Mission régionale d'autorité environnementale

**Avis délibéré de la mission régionale
d'autorité environnementale Auvergne-Rhône-Alpes
relatif au projet de révision allégée n°1 et modification n°2 du
plan local d'urbanisme
de Saint-Ours-les-Roches (63)**

Avis n° 2020-ARA-AUPP-940

Extraits du règlement graphique du PLU de la commune de saint-ours-les-Roches (PLU actuel et projet de révision), permettant de visualiser les changements de site pour l'UTN de Lemptégy (zone Ut*).

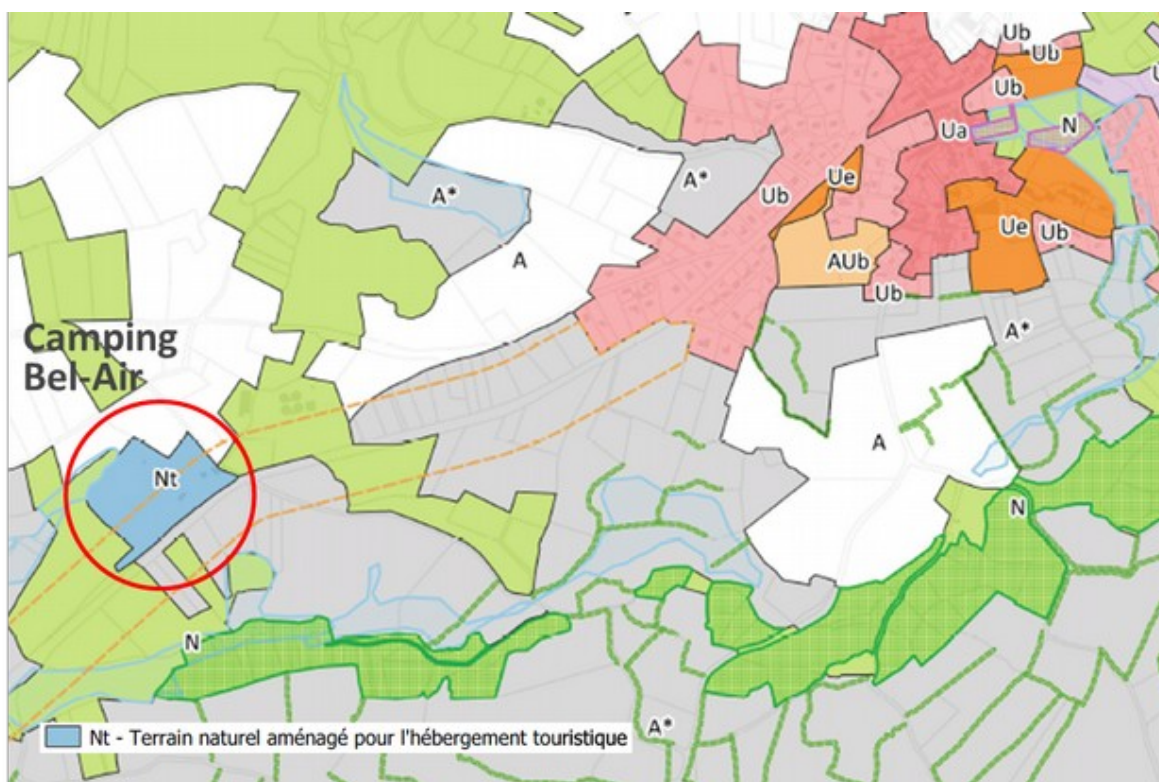
La procédure de révision allégée a pour objet essentiel de rendre constructible⁶ une partie de la zone naturelle qui entoure et préserve actuellement le site du volcan.

L'Autorité environnementale est consultée pour avis à la fois sur le projet de révision n°1 allégée du PLU et sur le dossier de modification n°2 du PLU qui font l'objet d'un rapport de présentation unique. Le dossier n'explique pas clairement pourquoi deux procédures sont maintenues en parallèle. L'engagement de la révision aurait en effet pu intégrer les orientations d'aménagement et de programmation (OAP) sur les secteurs du camping de Bel-Air et du volcan de Lemptégy prévues dans le cadre de la modification. L'avis de l'Autorité environnementale traite de l'ensemble des dispositions arrêtées au terme de ces deux procédures.

Source : DOG SCoT Grand Clermont

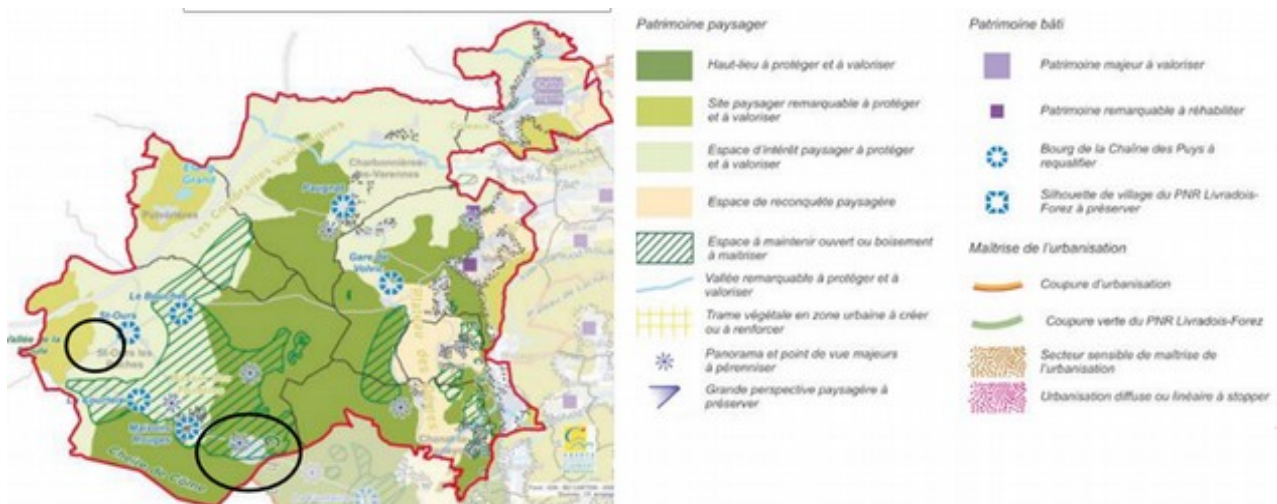
Les illustrations proposées dans le rapport de présentation, extraites du SCoT, présentent la commune dans son ensemble. Le territoire communal est identifié par le SCoT comme un « cœur de nature d'intérêt écologique majeur à conserver » et un « cœur de nature d'intérêt écologique à prendre en compte »¹⁶ ce qui confirme la sensibilité du site¹⁷ et aurait justifié une analyse environnementale plus ciblée des deux secteurs d'OAP et de leurs abords.

Source : Extrait des Orientations d'Aménagement et de Programmation

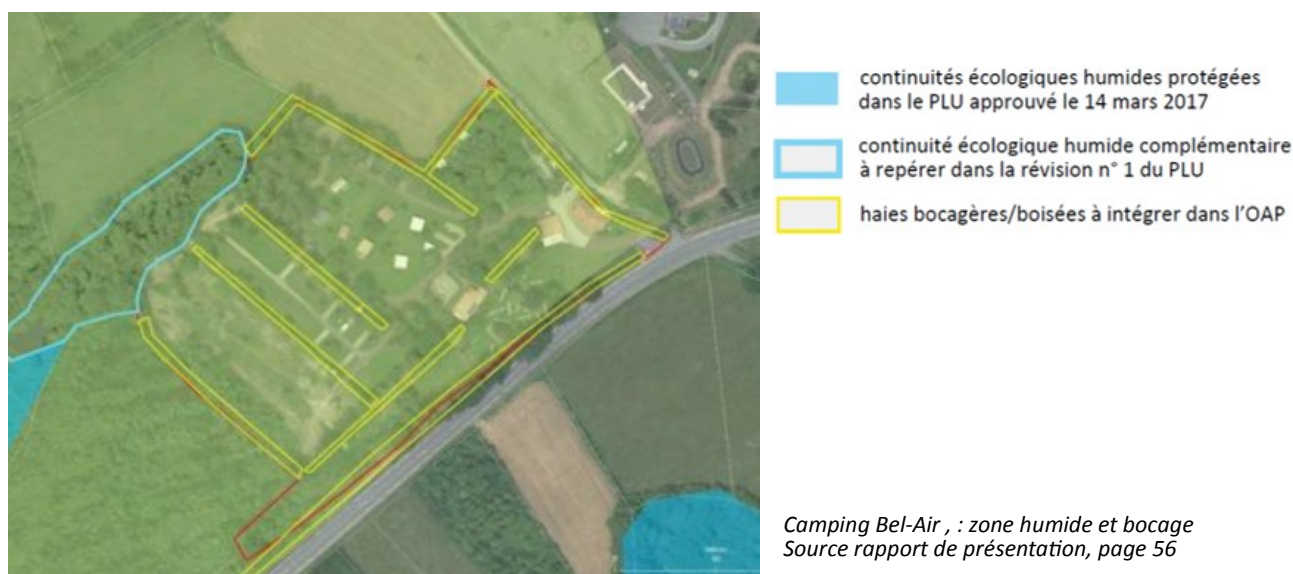
Le rapport de présentation indique²⁹ que la solution retenue pour l'insertion paysagère de l'UTN sur le site du volcan de Lemptégy repose sur la préservation des alignements d'arbres et sur la « modélisation » du terrain, afin que la hauteur des hébergements futurs ne dépassent pas la crête du cratère.

Le dossier gagnerait en précision avec une présentation en perspective de l'aménagement prévu permettant de définir, dans l'OAP, ses conditions d'intégration paysagère et de retenir, dans le règlement écrit, une hauteur adaptée, celle y figurant de 7 mètres, sans autre précision, ne donnant, en l'absence de représentation en volume, aucune garantie sur ce point.
